Addendum

Règlement technique mondial No 2

Rectificatif 1

MÉTHODE DE MESURE APPLICABLE AUX MOTOCYCLES ÉQUIPÉS D'UN
MOTEUR À ALLUMAGE COMMANDÉ OU D'UN MOTEUR À ALLUMAGE PAR
COMPRESSION EN CE QUI CONCERNE LES ÉMISSIONS DE GAZ POLLUANTS,
LES ÉMISSIONS DE CO₂ ET LA CONSOMMATION DE CARBURANT

Figure A13-1: Exemple de diagramme d'utilisation des rapports

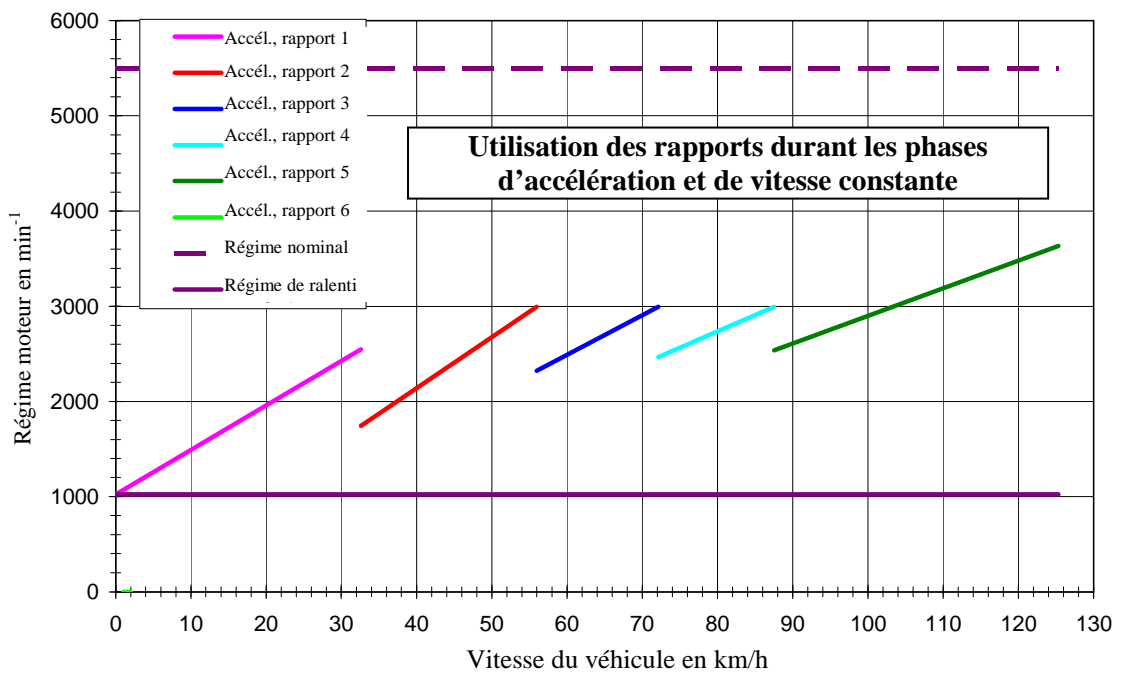
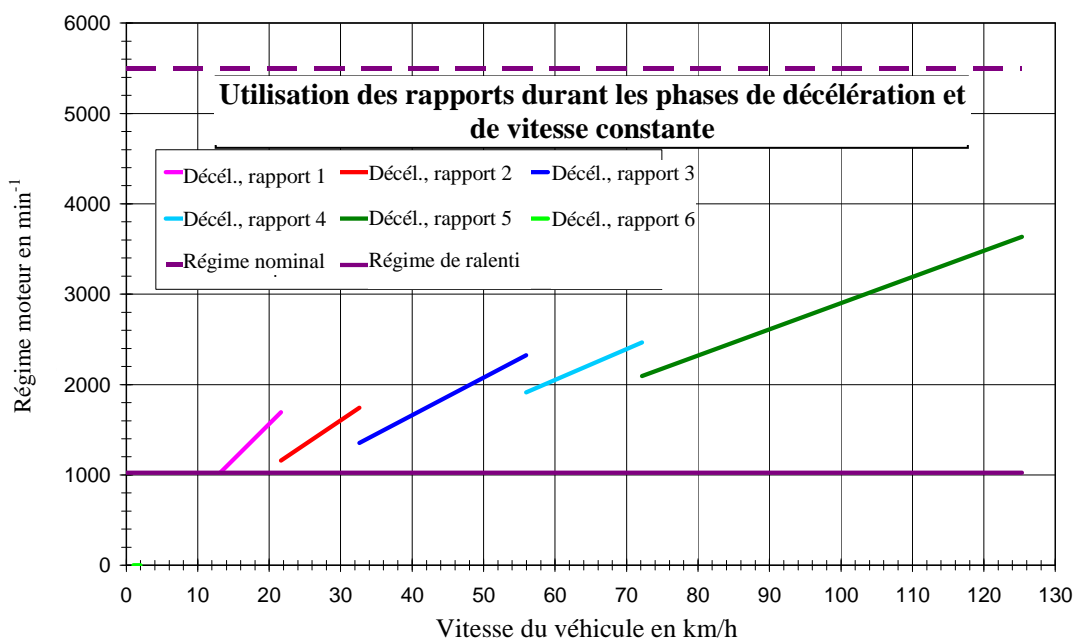
Annexe 13, modifier comme suit:

La figure A13-1 présente un exemple d'utilisation des rapports sur un petit véhicule.

- a) Les lignes continues indiquent les changements de rapport durant les phases d'accélération.
- b) Les lignes pointillées indiquent les points de changement de rapport vers le bas durant les phases de décélération.
- c) Durant les phases de vitesse constante, il est possible d'utiliser toute la gamme de vitesses entre la vitesse de passage sur le rapport inférieur et la vitesse de passage sur le rapport supérieur.

Afin de laisser davantage de marge au service d'essais et de permettre un bon fonctionnement du moteur, il convient de considérer les fonctions de rétrogradage comme des limites inférieures. Il est à noter en outre que des régimes moteur plus élevés sont autorisés à toutes les phases du cycle d'essai.

Figure A13-2: Exemple de version modifiée des indicateurs de mode

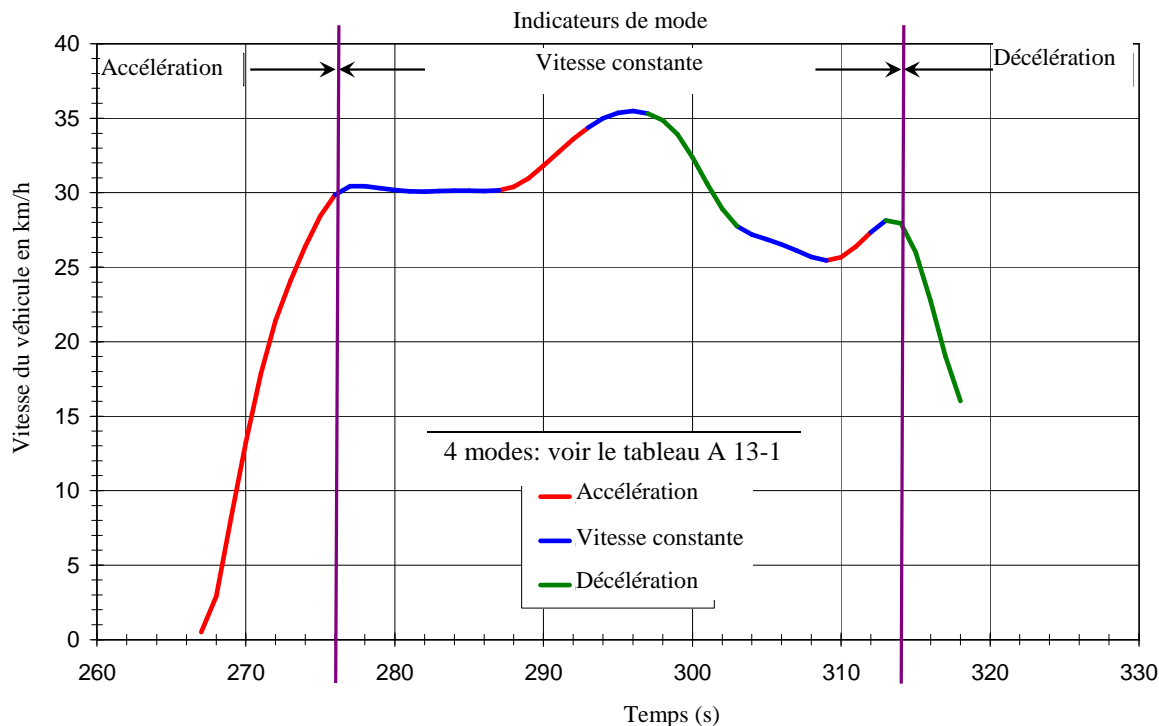
Les indicateurs ont ensuite été revus pour éviter de fréquents changements de rapport au cours des parties relativement homogènes du cycle d'essai et améliorer ainsi le fonctionnement du moteur. La figure A13-2 montre un exemple de révision pour la partie 1 du cycle.
